1. PTS 評価に用いる破壊靱性遷移曲線に関する技術評価案

1. 1 破壊靱性遷移曲線の変更

図 1-1 国内 PWR プラントの 32EFY 時点の破壊靱性遷移曲線の遷移温度 T_{70} の比較 [2]⁷

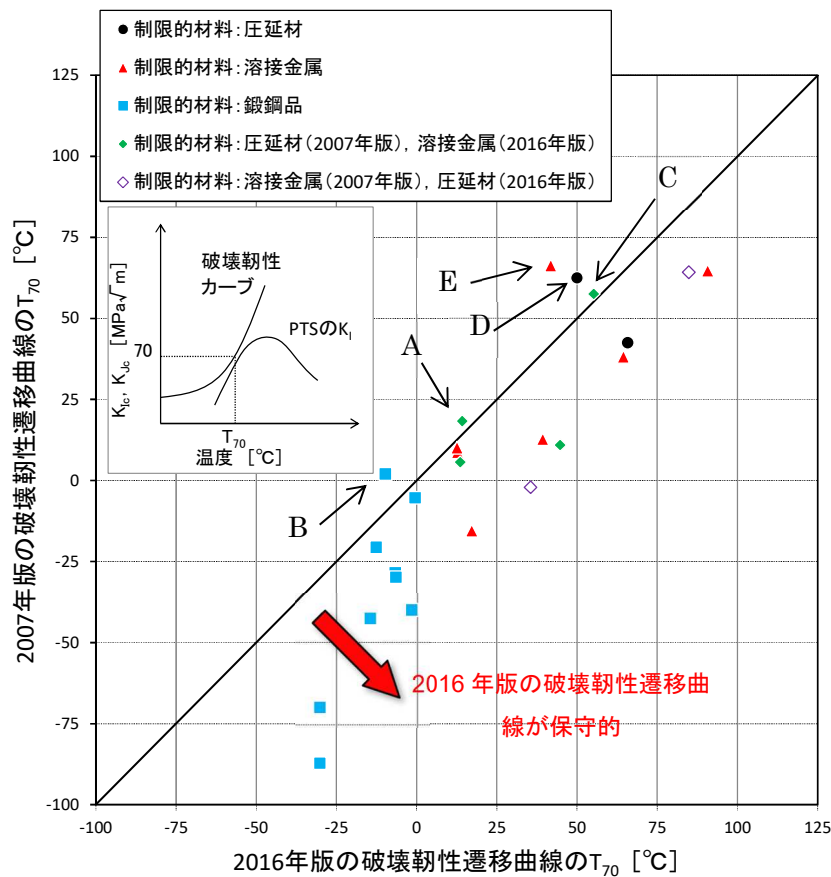
しかしながら、図 1-1 によれば、5 プラントについては非保守的な評価となっており、必ずしも保守的とはいえない。なお、非保守的になるものは、圧延材、溶接金属及び鍛鋼品それぞれに存在しており、材質によらないといえる。また、保守的であるとしているデータについても、 K_{Ic} 式から得られる T_{70} と K_{Jc} 式から得られる T_{70} に数十度の開きがあるものがある。

図1-2 破壊靱性確認方法2016年版の式におけるT70が破壊靱性確認方法2007年版に比べて非保守的となるプラントの32EFPY時点のPTS評価結果⁸

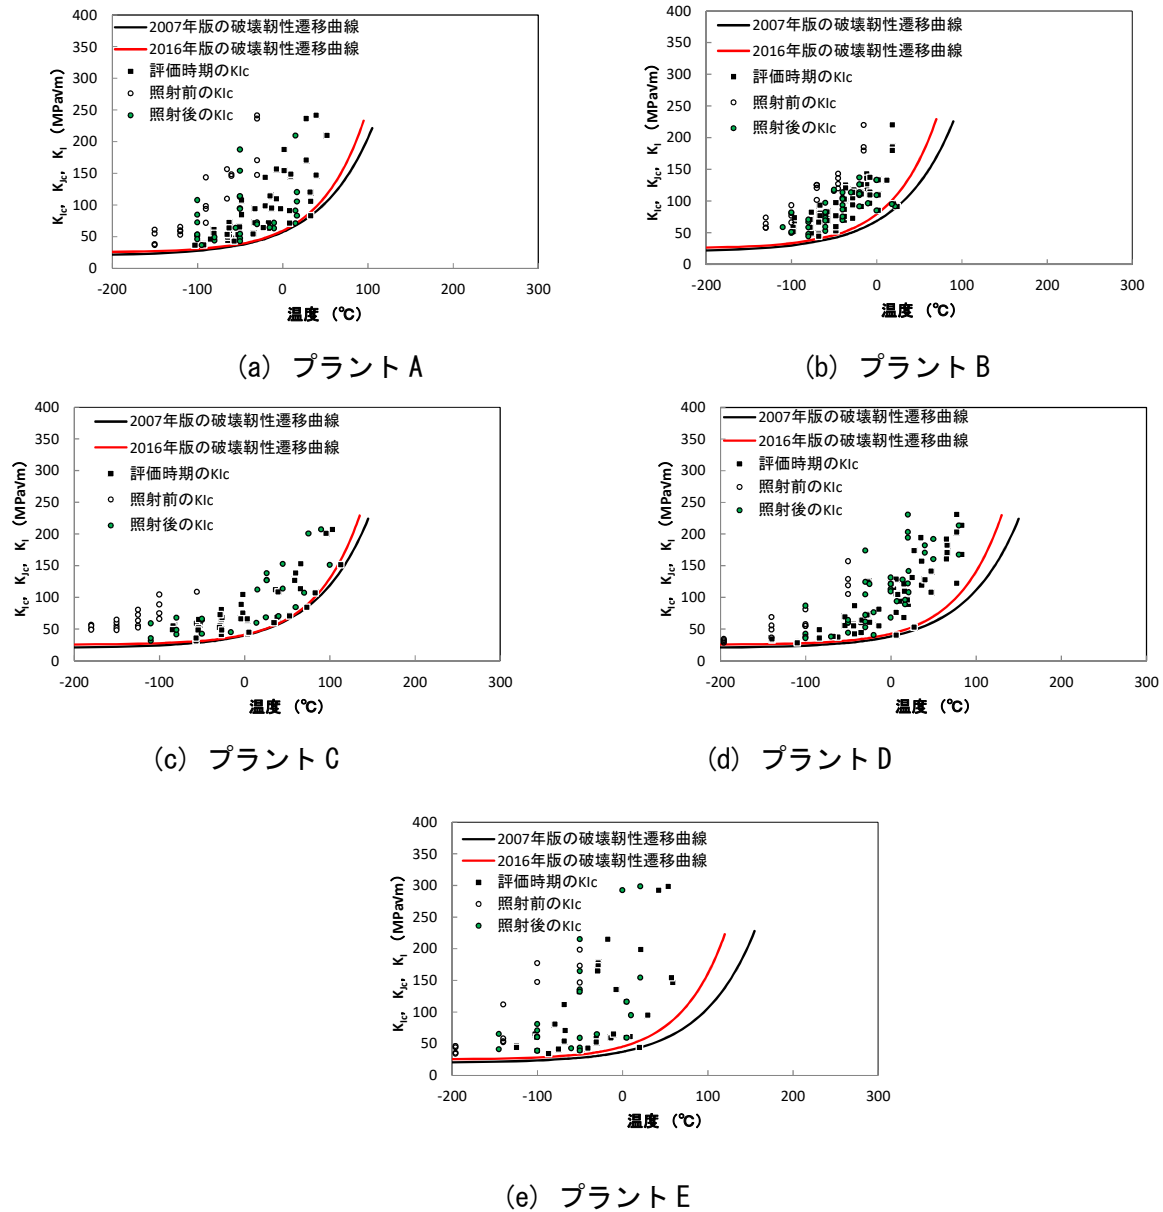
これに関し、日本電気協会は、非保守的となる5つのプラントの破壊靱性確認方法2007年版の式と破壊靱性確認方法2016年版の式を比較し、非保守的となる幅はそれほど大きくないとしている(図1-2参照)。

図 1-5 (1/2) 照射後破壊靱性データ (圧延材、鍛鋼品、溶接金属) のワイブルプロット¹⁷

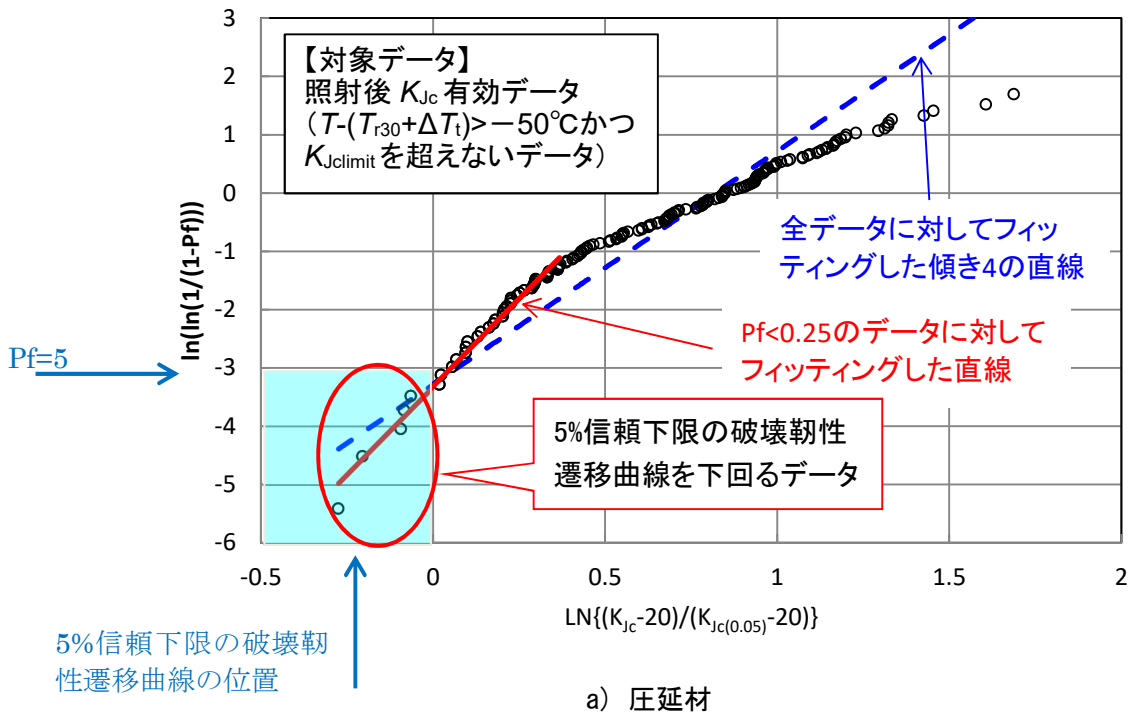
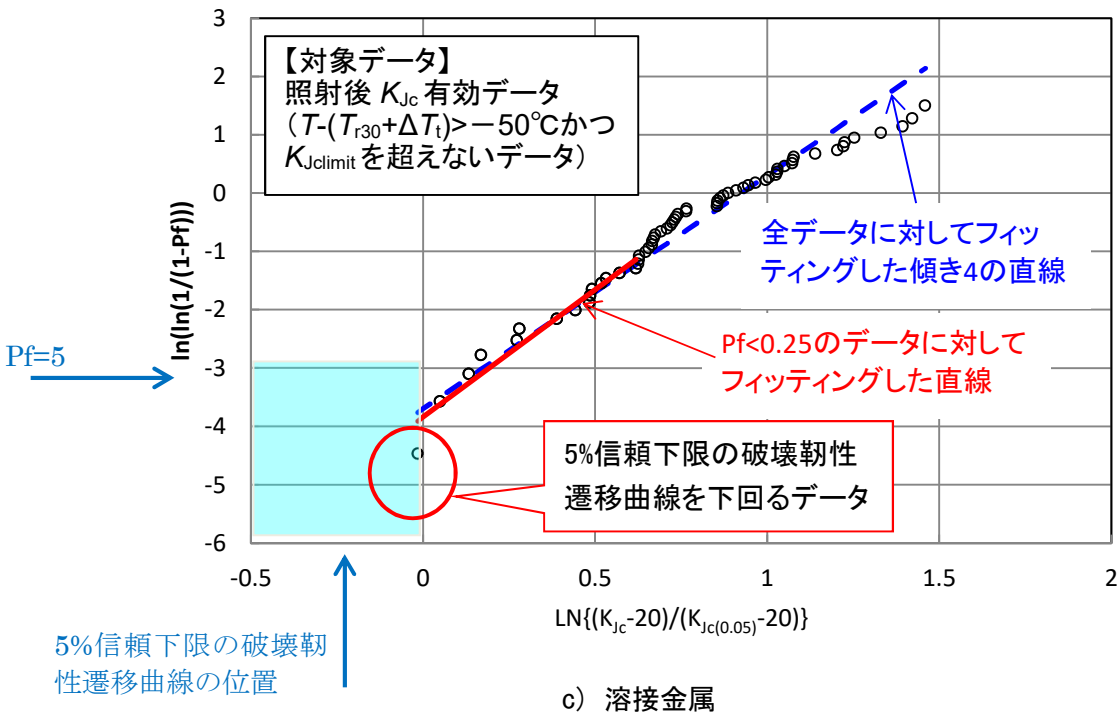
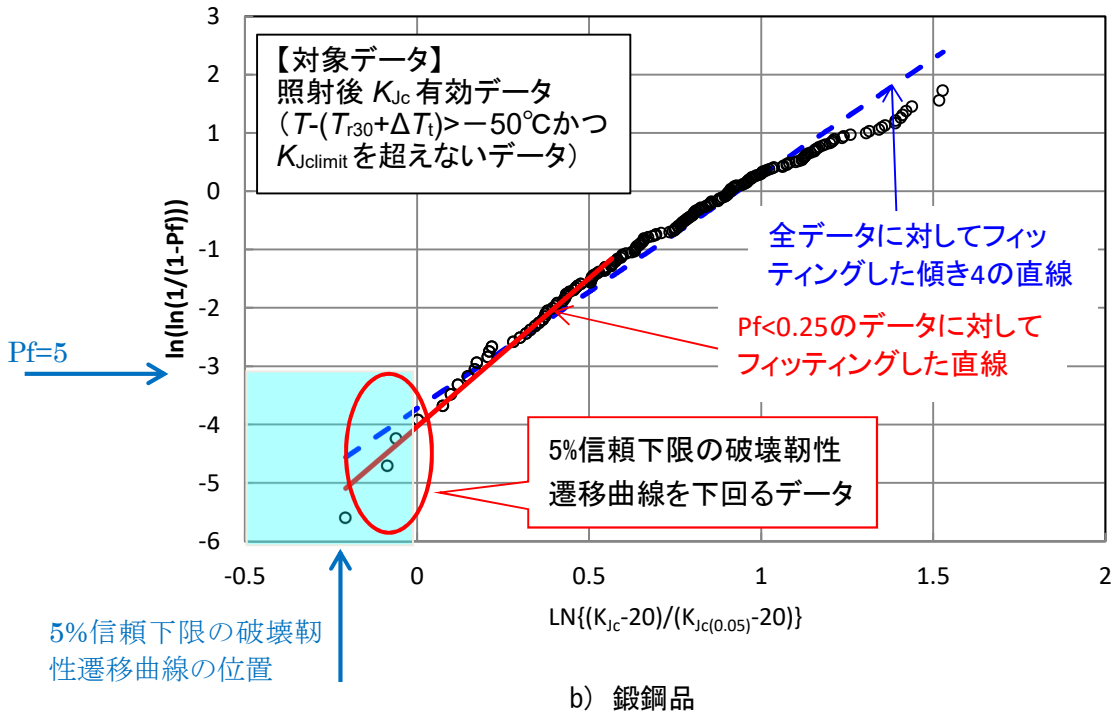
しかし、母集団がワイブル分布に従う場合、データは直線状に分布するが、図 1-6 の a) 圧延材のデータは、必ずしも直線上に分布していない。また、データの位置が a) 圧延材と b) 鍛鋼品及び c) 溶接金属では、縦軸で 1 程度のずれがある。これは、ワイブル分布の位置パラメータ等に補正されるべき値が存在することを示唆していると考えられる。

- 検討の対象は鍛鋼品のみであり、このデータをもって圧延材及び溶接金属についても適用に問題がないとはいえないのではないか。
- 圧延材のデータは、鍛鋼品及び溶接金属と異なる傾向があるのではないか。

図 1-6(1/2) 分析対象とした破壊靱性データ及び ΔT_t 決定に使用した破壊靱性データ²⁵

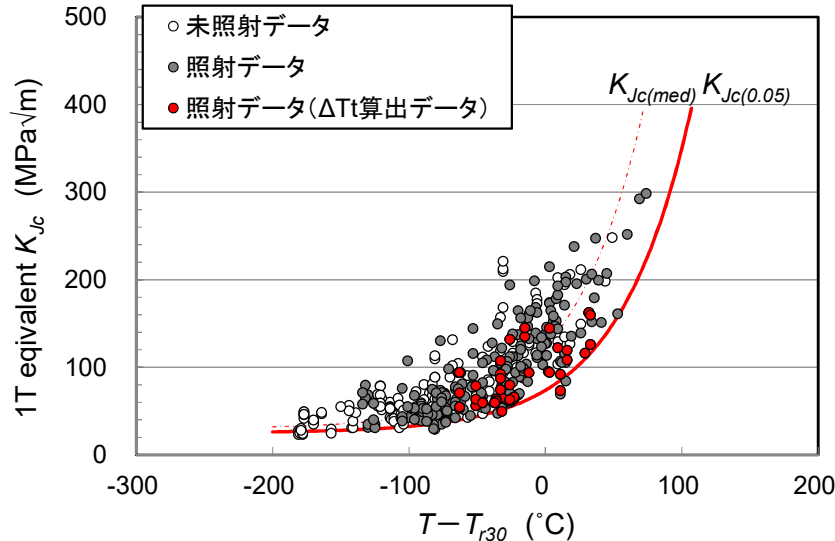
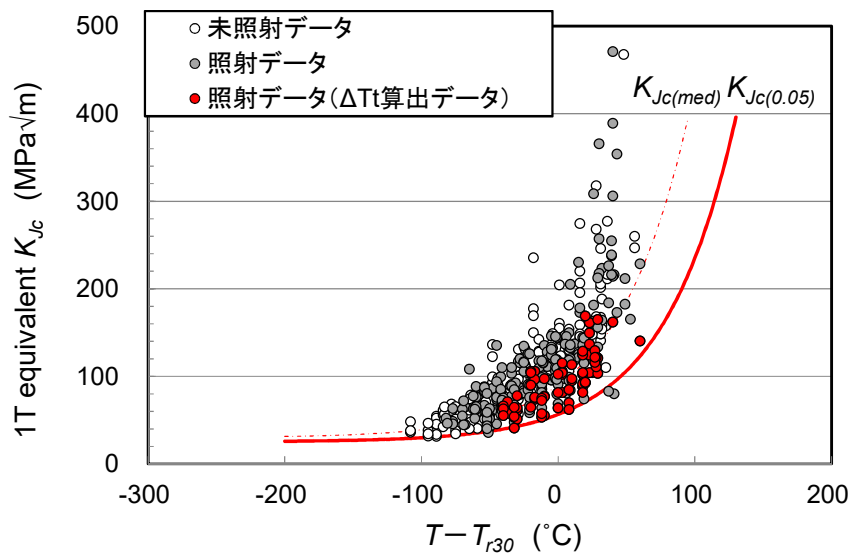
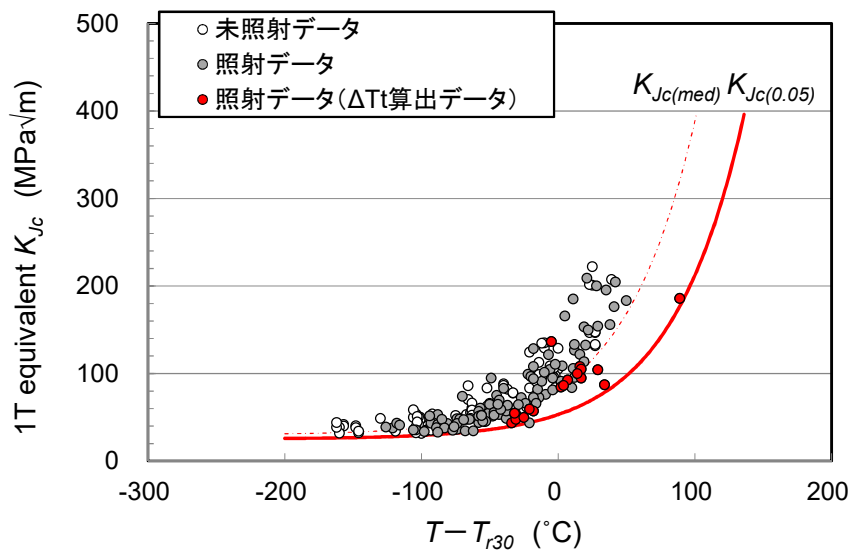
また、 ΔT_t の決定に使用したデータ数は、17~70 と少ないが、分析対象とした全破壊靱性データ中で低めに分布しており、問題ないとしている (図 1-6 参照)。

図 1-7(1/2) 破壊靱性データの銅濃度に対する依存性²⁷

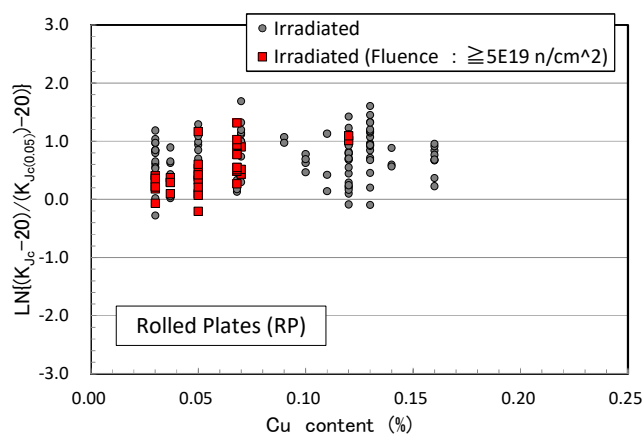
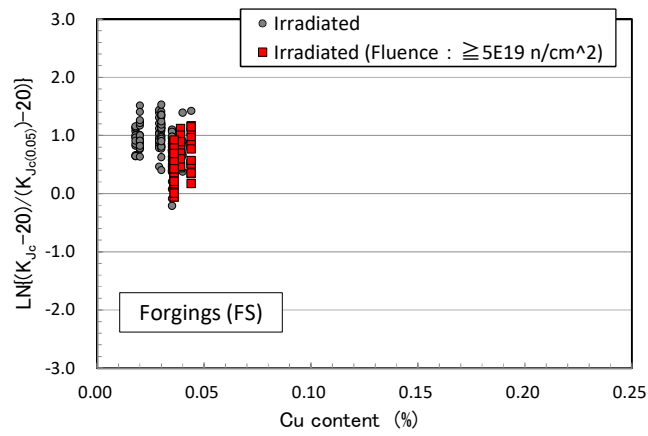
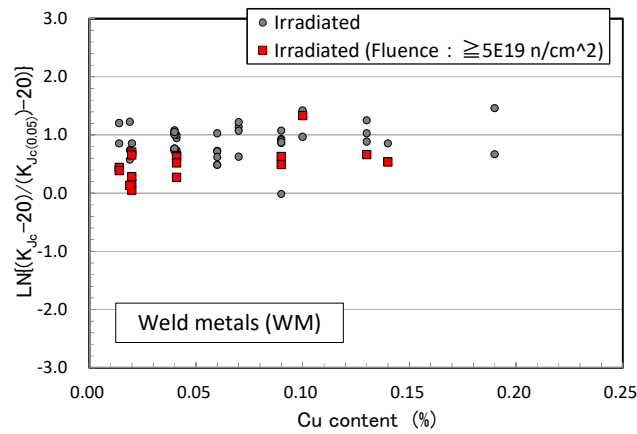
さらに、銅含有量の多いものについても、圧延材及び溶接金属については、銅濃度に対する依存性は認められず、鍛鋼品については、上限となるデータが含まれることから問題はないとしている（図 1-7 参照）。

- ΔTt 決定に使用した破壊靱性データの照射量の下限を低くすると ΔTt が小さくなるということは、 ΔTt に照射量依存性があるということであり、将来予測に用いるのは適切とはいえず、 T_{r30} の式は再検討する必要があるのではないか。
